# **UMWELTVERTRÄGLICHKEITSPRÜFUNG**

**Parallelpiste 11R/29L;  
Flughafen Wien AG und Land Niederösterreich**

## **TEILGUTACHTEN FLUGSICHERUNGSVERFAHREN**

**Verfasser:  
Beat Zimmermann**

#### DRAFT: CURVED RNP 0.3 APP RWY 11R/16

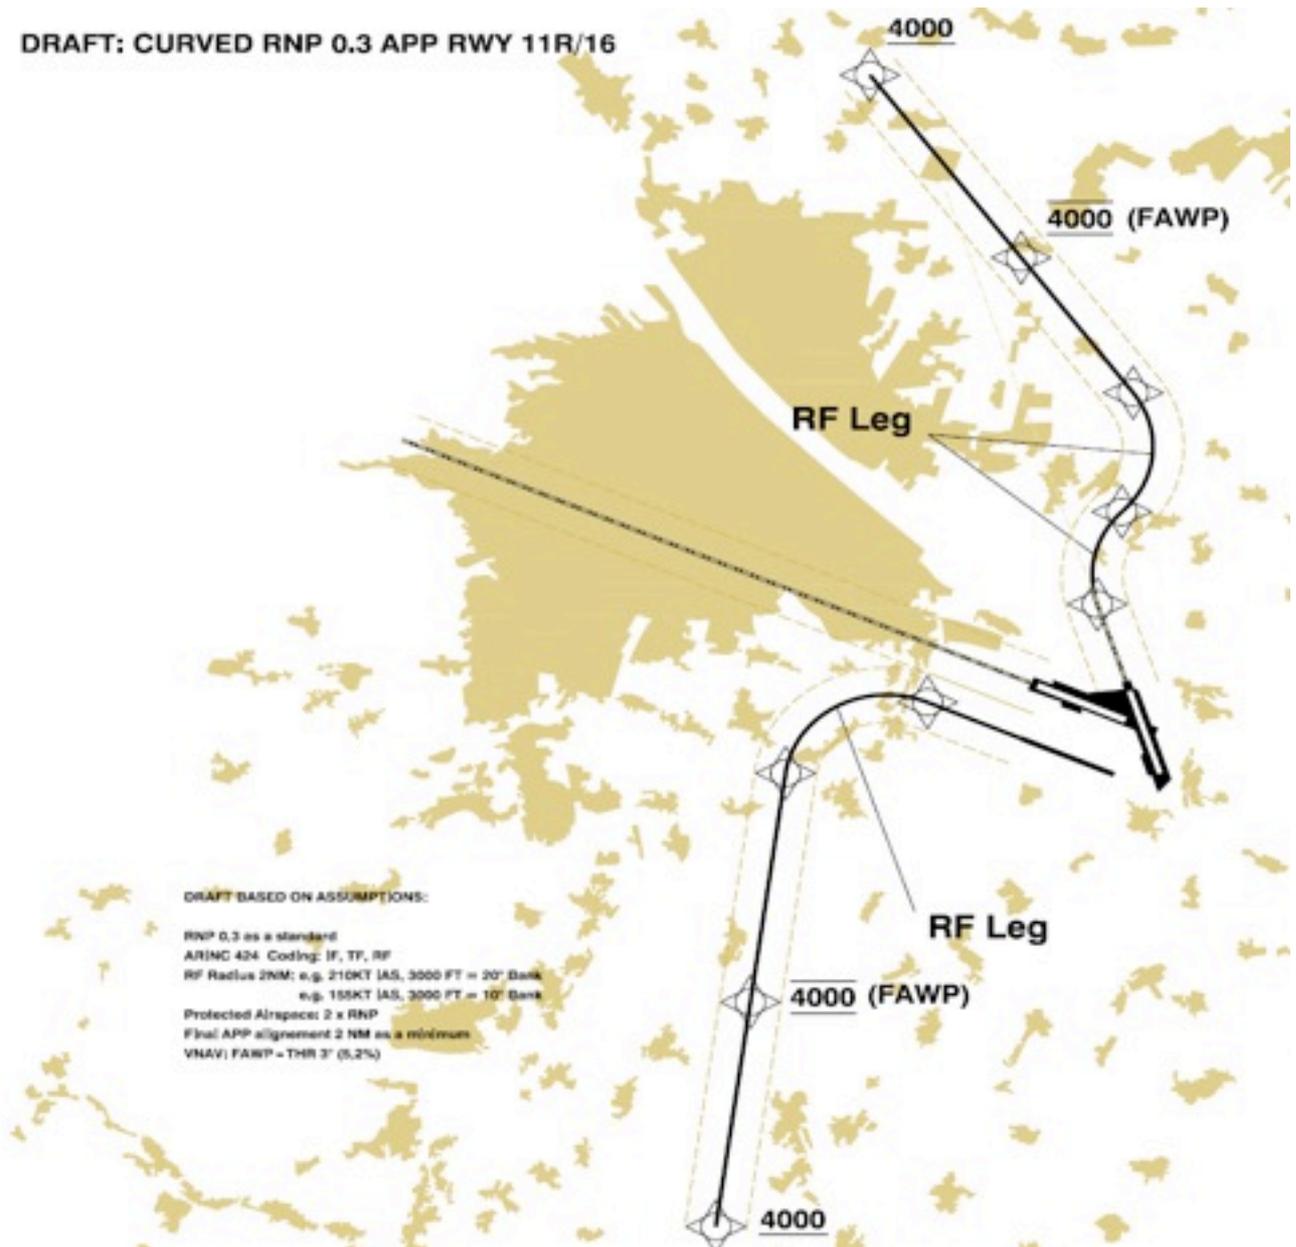
Der Kurvenradius des RF Legs wird bei der Projekteingabe mit 2NM beziffert. RF legs im Final Approach müssen mit einem Bank Angle (Querlage) von durchschnittlich 18° (nicht weniger als 3 und nicht mehr als 20°) geflogen werden können. Dazu muss eine Rückenwindkomponente dazugezählt werden, die höhenabhängig ist. Da der Final Approach bei 4000ft beginnt, dann aber zuerst auf einem geraden Segment abgesunken wird, wird der anzunehmende Wind wie folgt hochgerechnet: Gemäss Projekteingabe wird das RF Leg auf 3000ft begonnen. Demzufolge ist ein Rückenwind von 50kt anzuwenden. Die Querlage berechnet sich mit gegebener Geschwindigkeit und definiertem Kurvenradius wie folgt (Newton Law of Motion):

Das würde eine Querlage von 24.3° ergeben, wäre somit ein zu kleiner Radius. ICAO doc. 9905 sieht allerdings vor, dass die Geschwindigkeit im Final Approach auf 165kt beschränkt werden kann (anstelle von 185kt), was für moderne Flugzeuge keineswegs eine besonders erwähnenswerte Restriktion darstellt.

Die Resultierende Querlage liegt allerdings immer noch über 20°. Es muss deshalb hier empfohlen werden, die folgenden RF Leg Kurvenradien anzuwenden:

RF Radius 1.35NM bei 165kt IAS bei Temperatur ISA +15°C, bei ca. 16° Bank Angle. Auch diese Berechnung kann nicht nachvollzogen werden. Die Berechnung der Querlage bzw. der Kurvenradien muss vom Projektverfasser überprüft werden.

2.3 oder 2.4 NM bei IAS 165kt (berechneter Wert bei 18° Querlage 2.31113 NM)  
2.8 NM bei IAS 185kt (berechneter Wert 2.7697).

Berechnen und dokumentieren und validieren der Verfahren gemäss den Kriterien für RNP AR, ICAO doc. 9905, sowie ICAO doc. 9906 vol. 1. FOSA, Flight Operational Safety Assessment (AMC 20-26).
